HENVENDELSER MODTAGET I HØRINGSPERIODEN

FORSLAG TIL LOKALPLAN MOZARTS PLADS

Offentlig høringsperiode fra den 19. september til den 14. november 2019.

ØL-PLADS	omkranset med en lav hæk
(S) SPRINGVAND	centralt på pladsen
(T) OFF TOILET	nødvendigt / indlysende
Affaldsspande	mange
SKITSE	6.10.2019 /jvi

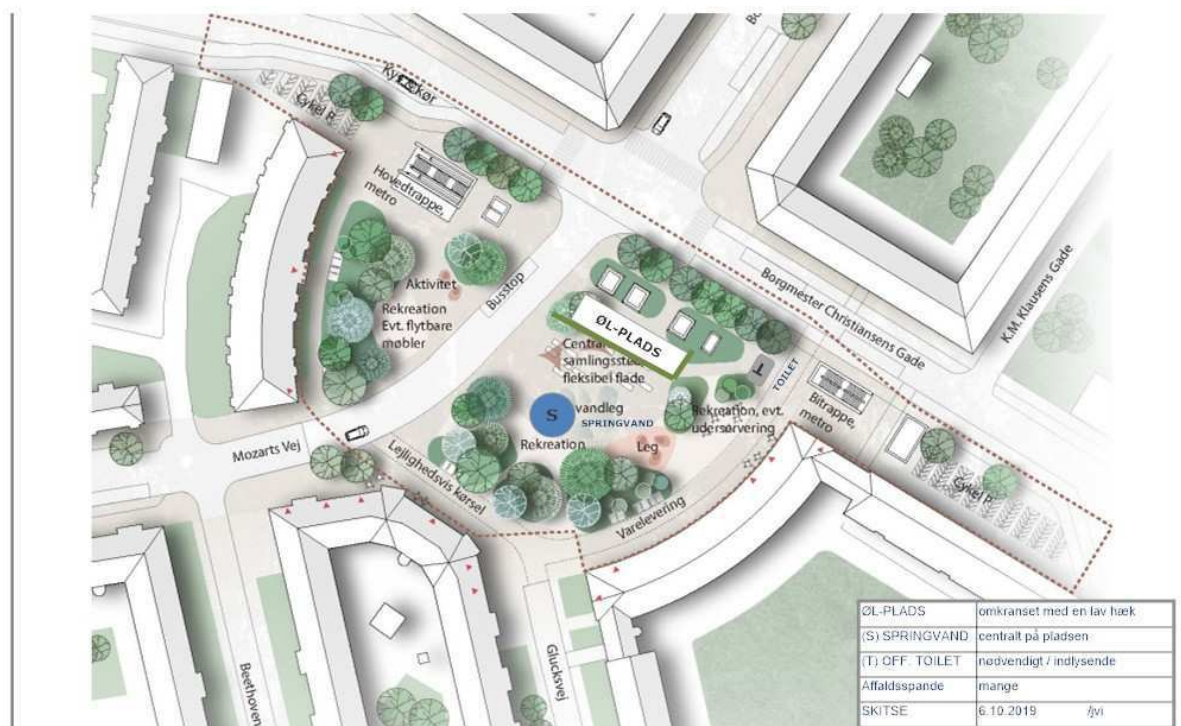
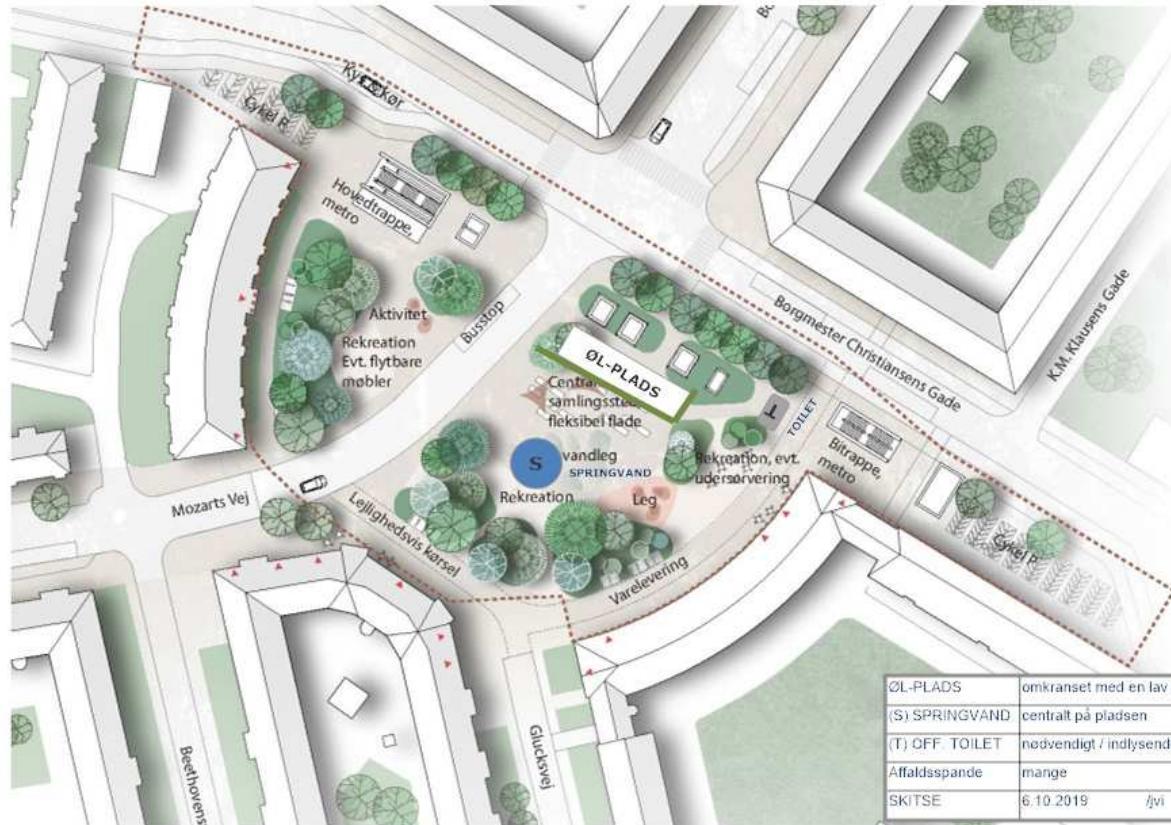
Pladsen er tiltænkt som en plads for alle Sydhavnere. Men hvis øl-drikkere vil og skal søge tilbage til pladsen, er det en indlysende nødvendighed, at der indrettes et areal – et område, en plads der matcher deres adfærd og de løse hunde. Området kunne udstyres med et pissoir.

De vil helst være lidt for sig selv, samles i en gruppe og sidde ved bænke og borde – tæt sammen – sludre og drikke øl. Gruppens størrelse kan sagtens blive op til +20 – 30 personer.

Desuden ville det være berigende for pladsen, at springvand bevares – på en ny og central position på pladsen - og med en støjdæpende diffus vanddyse.

Et off. toilet på pladsen er en selvfølge.
